## Sostituzione della pompa dell'acqua nel VW-Transporter IV

Riguarda i motori a benzina ACU, AEN, AET, AEU, APL, AVT fino all'anno di costruzione 02/2000

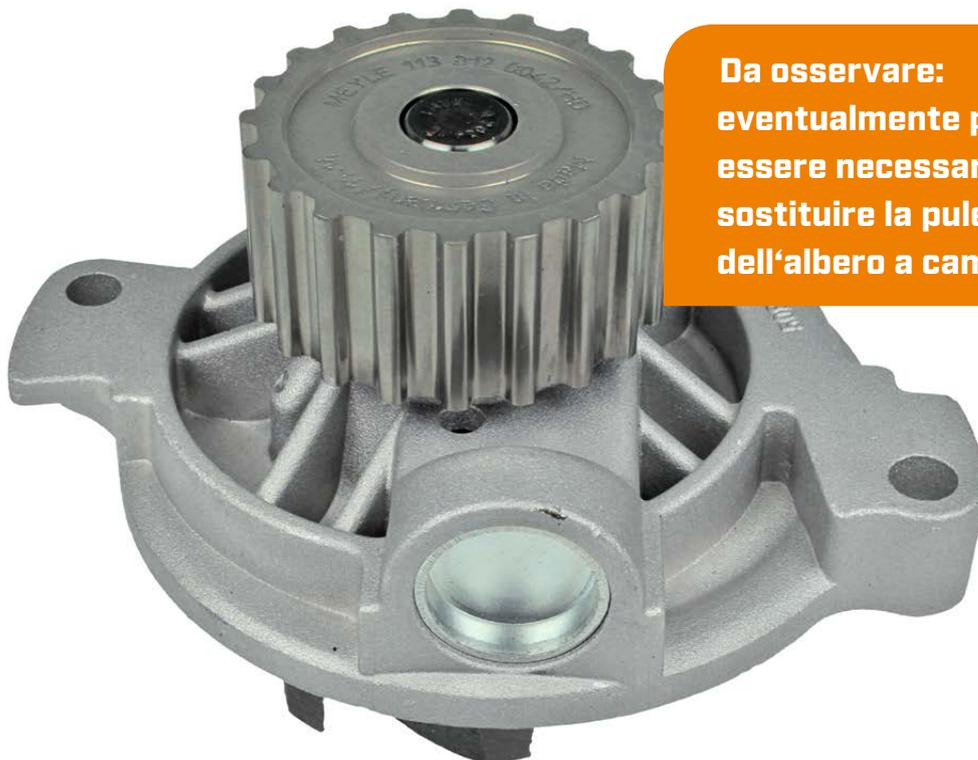
Secondo la prescrizione del costruttore dell'autoveicolo, è da considerare quanto segue: Se la puleggia della cinghia della pompa dell'acqua smontata ha 18 denti, e' necessario che al montaggio della nuova pompa acqua (n° MEYLE.: 113 012 0042/HD) la nuova puleggia della cinghia abbia 20 denti. E' inoltre necessario sostituire anche il pignone dell'albero a camme con la versione nuova (rif. n°: 023 109 111 D)! La cinghia dentata si installa difficilmente in seguito alla modifica della puleggia della cinghia.

**Da osservare:**  
eventualmente potrebbe essere necessario sostituire la puleggia dell'albero a camme!
